SERVICE BULLETIN NO. / TECHNISCHE MITTEILUNG NR. MSB 817-060

ATA 55-30 Vertical Stabilizer

Installation of an access panel

REPAIR INSTRUCTION REPARATURANWEISUNG

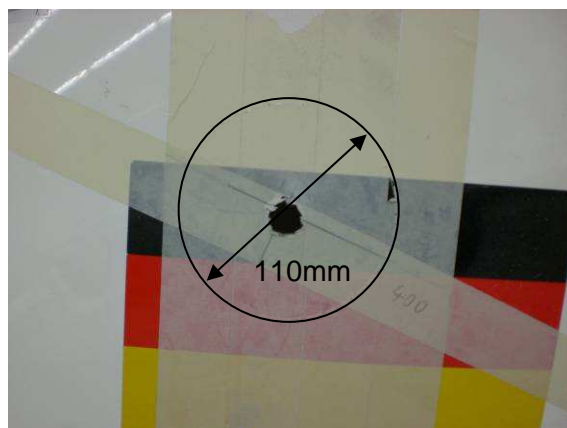
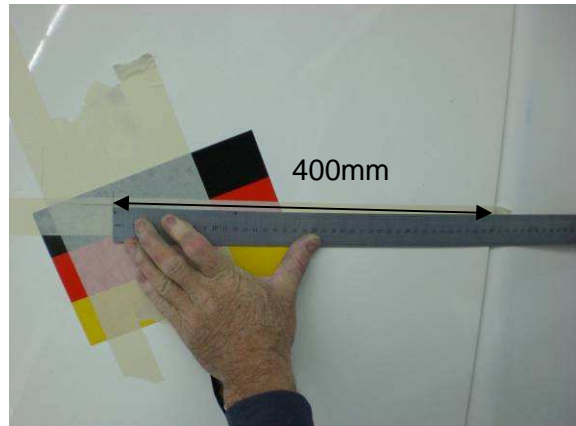
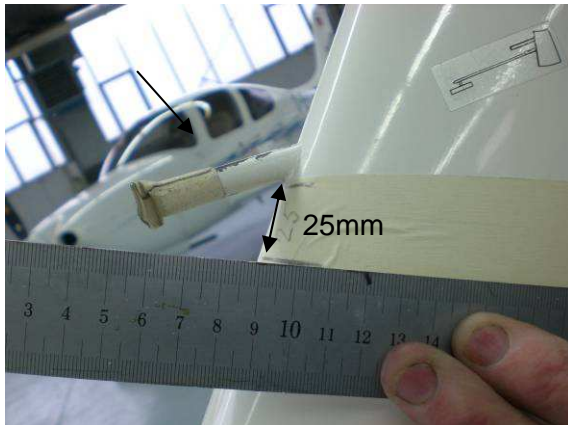
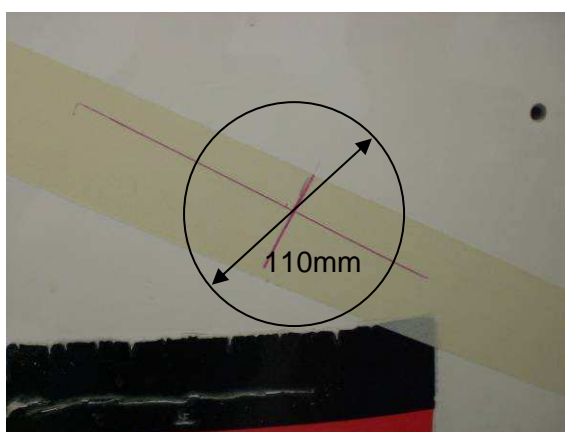
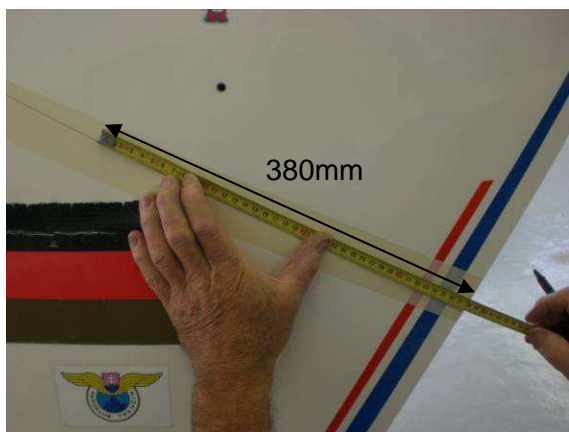
Cut hole of 110mm diameter in Vertical Stabilizer according to figures for G 109 or G 109B, respectively. Adapt hole to Ring (item1 of List 9). An exact and well processed edge reduces the effort for the later necessary finishing work.

G 109 only:**G 109/ G 109B**

G 109B only:

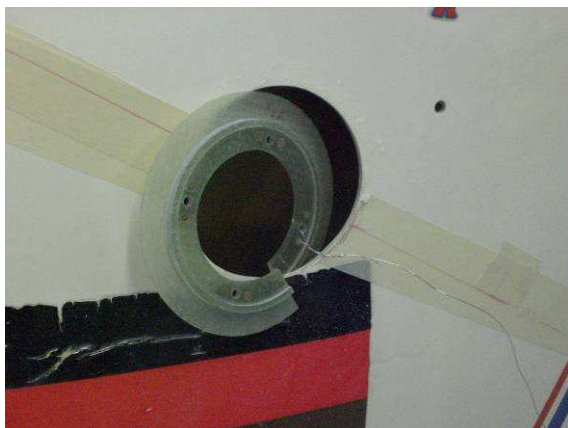
7.2
Remove foam min. 15mm. Fill emerging gap with Cotton flock resin.

7.3
After curing prepare adherend surface.

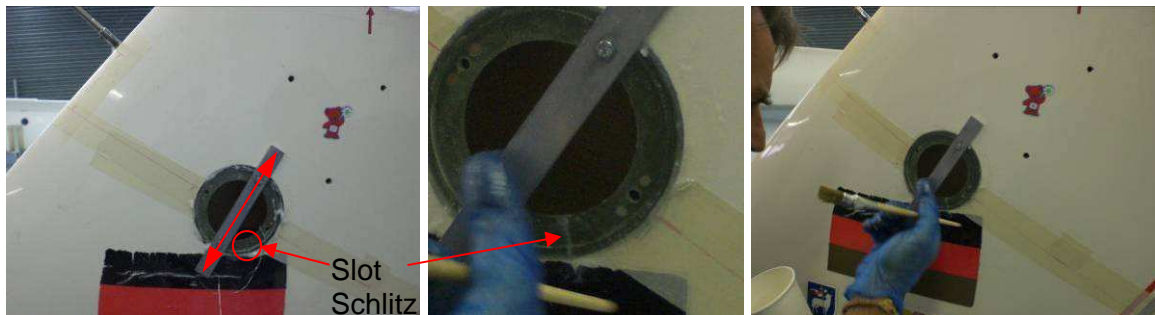
7.4
Insert Ring.

Note: A safety wire at the ring enables working without the risk of the ring falling into the fin.

7.5
Bond in Ring with cotton flock resin. The gap between Ring and shell shall be filled completely. Pull Ring into contour by means of the screws of the jig. Jig has to be aligned in span direction of Vertical Stabilizer with the slot at the bottom. Skim excess cotton flock resin
